**РУЧКИ ОДНОСТОРОННИЕ
ДЛЯ НАСАДНЫХ КАЛИБРОВ****ГОСТ
14749—69****Конструкция и размеры**Single-ended handles for dauding members.
Design and dimensionsВзамен
МН 311—59Постановлением Комитета стандартов, мер и измерительных приборов при С
Министров СССР от 17/VI 1969 г. № 694 срок введения установлен
с 1/VII 1

Изменение № 1 ГОСТ 14749—69 Ручки односторонние для насадных калибров.
Конструкция и размеры

Черт. 1

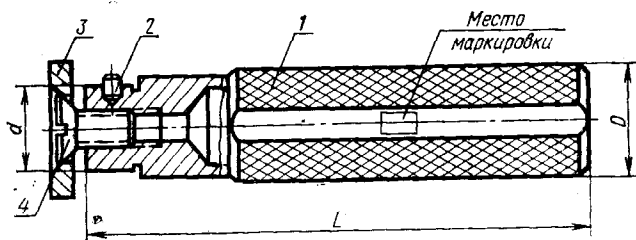
Пункт 1.1. Чертеж 1. Заменить указания о маркировке;

Пункты 1.1, 2.1. Таблицы 1,, 2. Графа *d*. Заменить обозначение: C_2 на $h7$.

Черт. 2

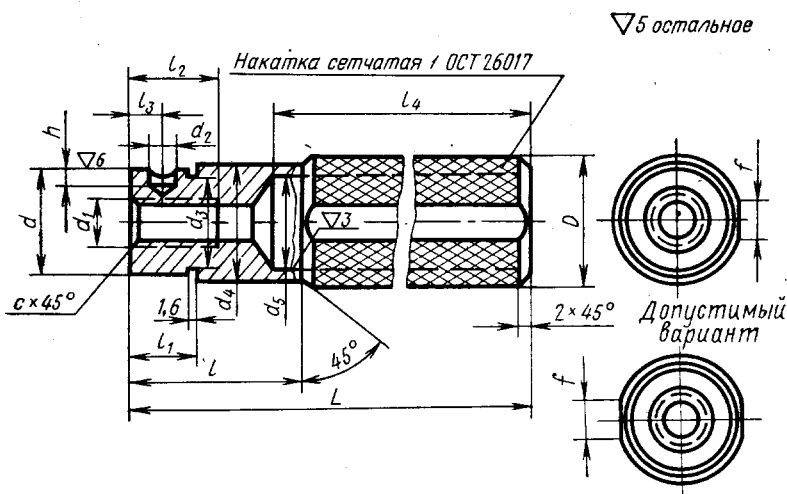
Пункт 2.1. Чертеж 2. Заменить слова: «Накатка сетчатая 1 ОСТ 26017»
на «Рифление сетчатое 1 ГОСТ 21474—75».

Пункт 2.1. Таблица 2. Графа d_2 . Заменить обозначение: A_3 на $H9$.
